Solicitação redutores de velocidade rodovia RSC/480 (Barão de Cotegipe)

Processo Administrativo Eletrônico 25/0435-0009174-9

RELATÓRIO DE VISTORIA

Ref. Exp. ProA 25/0435-0009174-9

Imagem 8: Croqui de localização

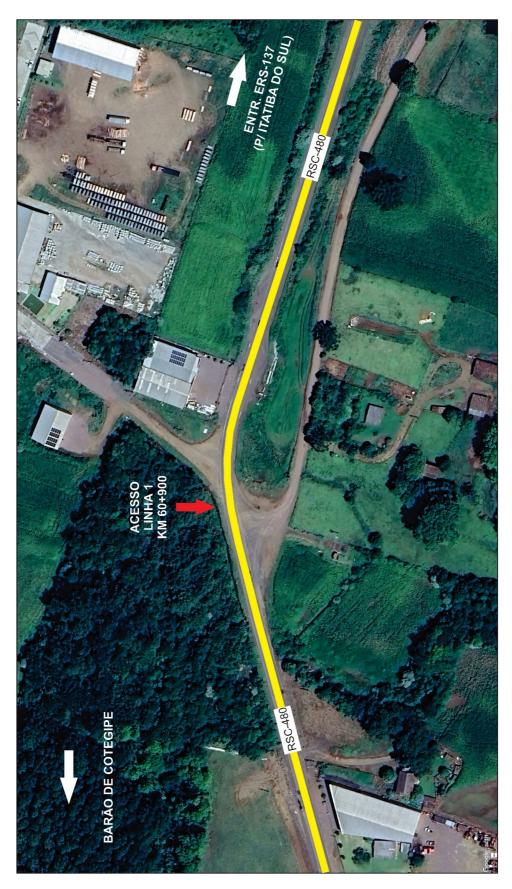
O presente expediente refere-se a solicitação da **Prefeitura Municipal de Barão do Cotegipe** para redução de velocidade junto a rodovia **RSC-480, trecho Entr. ERS-137 (p/ Itatiba do Sul) - Barão do Cotegipe, na altura do km 61** (fl.02). Justifica face acidentes.

Informamos que já houve mesma solicitação anterior para esse local, onde a SSV alertou para a <u>existência indiscriminada de acessos comerciais irregulares</u> , o que, conforme legislação vigente, deve ser tratado geometricamente e não através de redução de velocidade _(fls. 38-40 do ProA 21/0435-0010084-3).

Sendo assim, reiteramos manifestação anterior e sugerimos que a 13ª SR verifique as tratativas ocorridas.
